### CIRCULAR N° 3

PROCEDIMIENTO DE COMPRA: **LICITACION ABREVIADA**

OBJETO: Reacondicionamiento de escalera y aplacado de fibrocemento en patios de edificio IMPO.

PLANO N° :  
**5631**

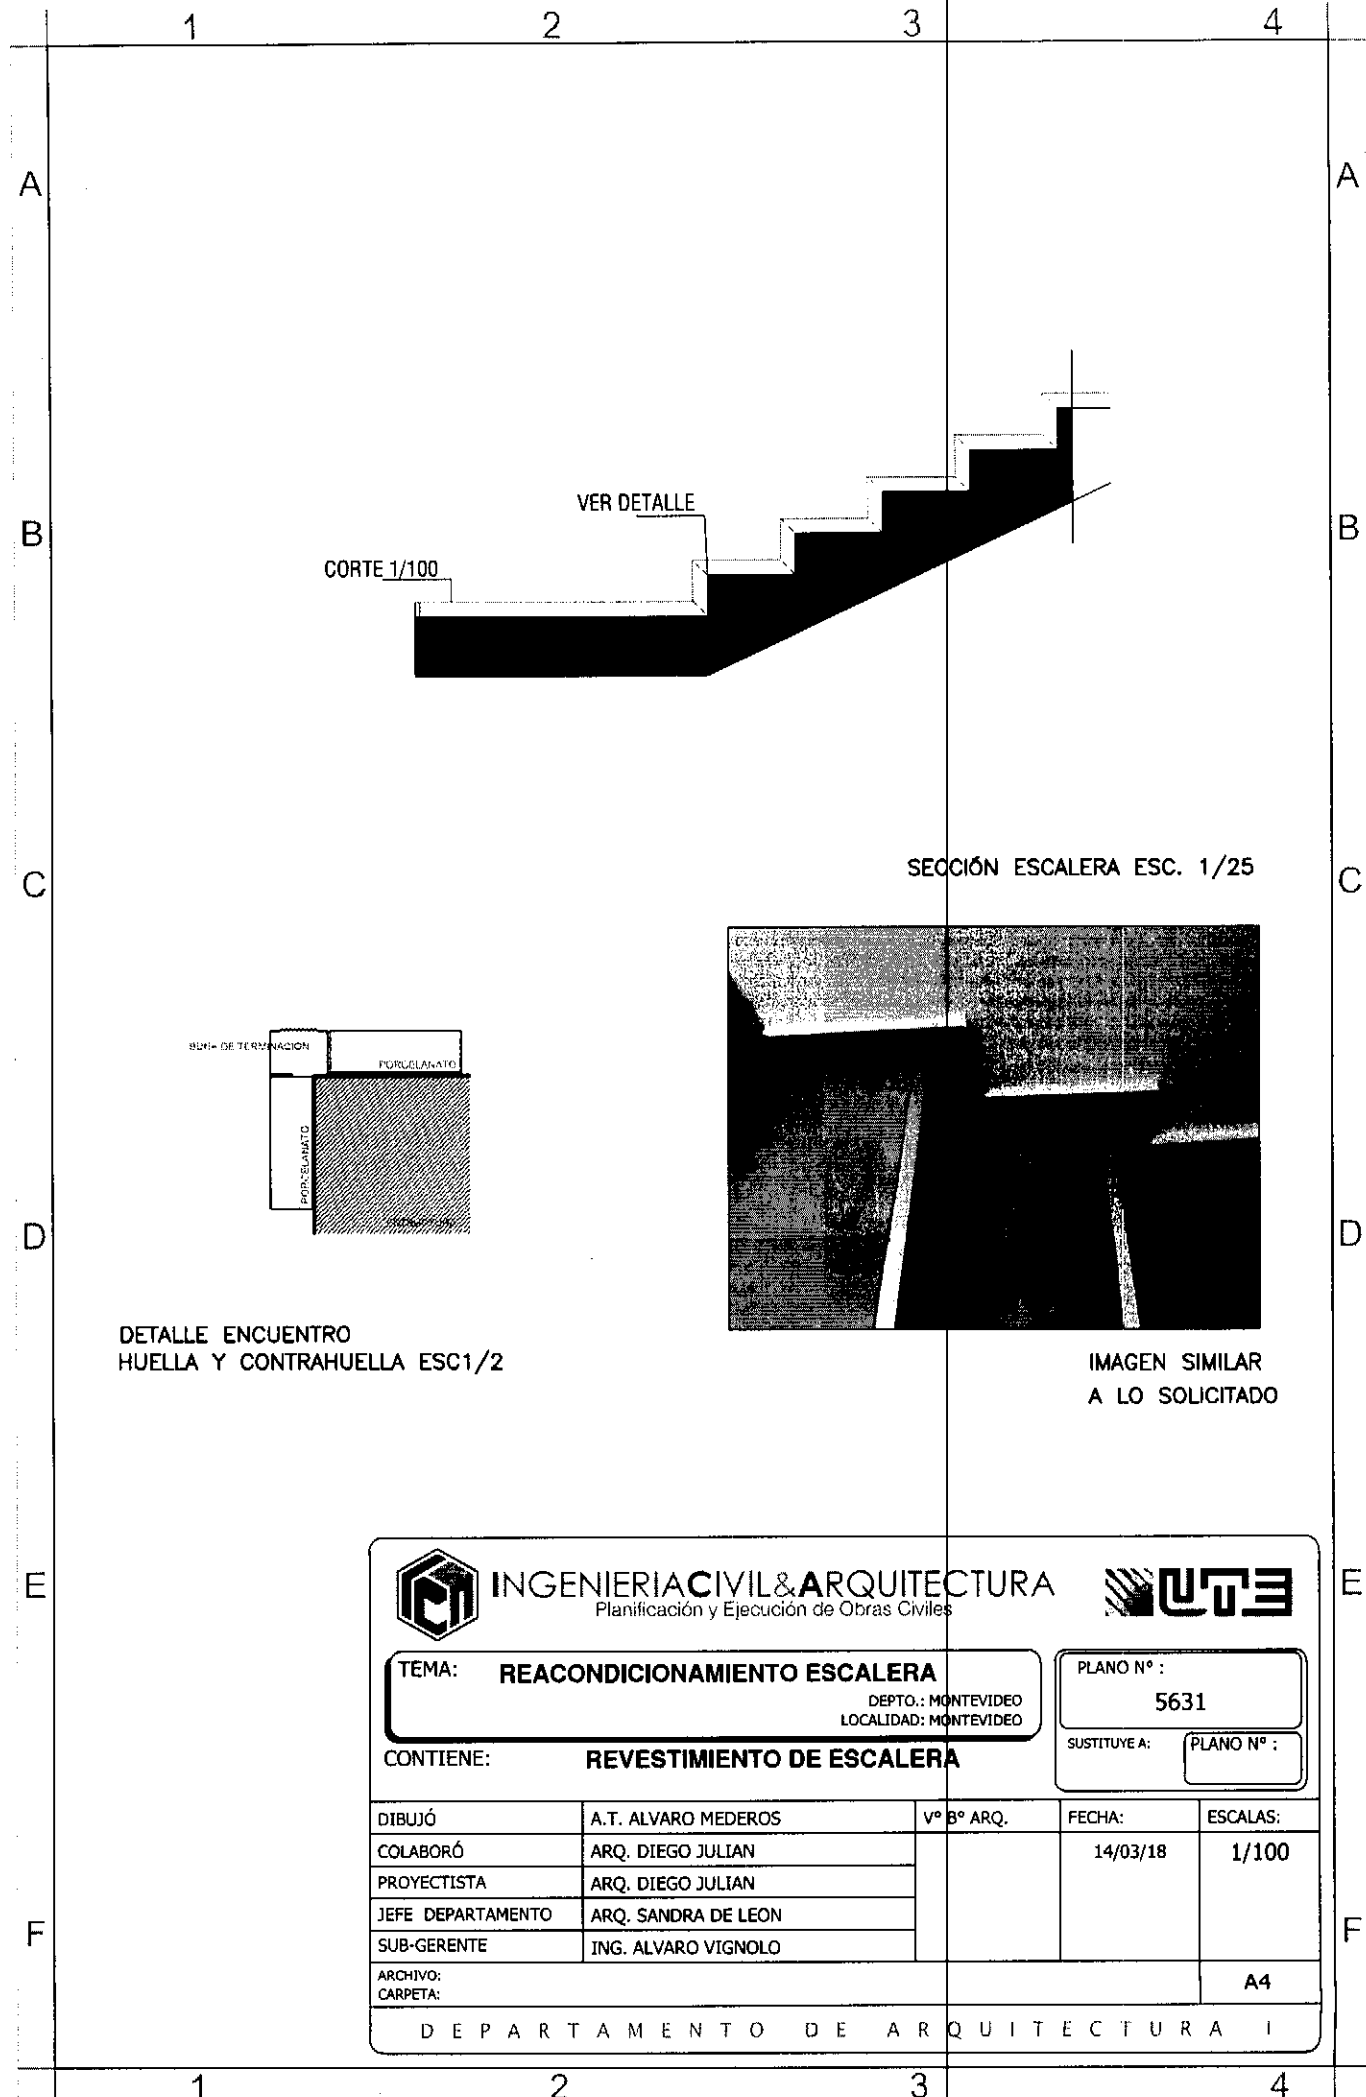
- Se suministrara y se colocará el revestimiento de porcelanato rectificado de 60x60 pegado con cemento tipo binda en huella y contrahuella de todos los escalones de dicha escalera.

-Se deberá realizar el retiro de todas huellas y contrahuellas de gress existentes en los tramos de escalera donde este esta terminación, y se deberá adecuar las superficie para recibir el nuevo sustrato. Además se retirara la nariz de hierro de todos los escalones.

Se deberá suministrar y colocar un zócalo de 5cm en porcelanato siguiendo todo el recorrido de la escalera. El mismo será de 50ml ejecutándose según lo especificado en el plano PA-5631.

Se deberá suministrar y colocar una buña de terminación en cada encuentro de huella y contrahuella. Ver plano PA-5631
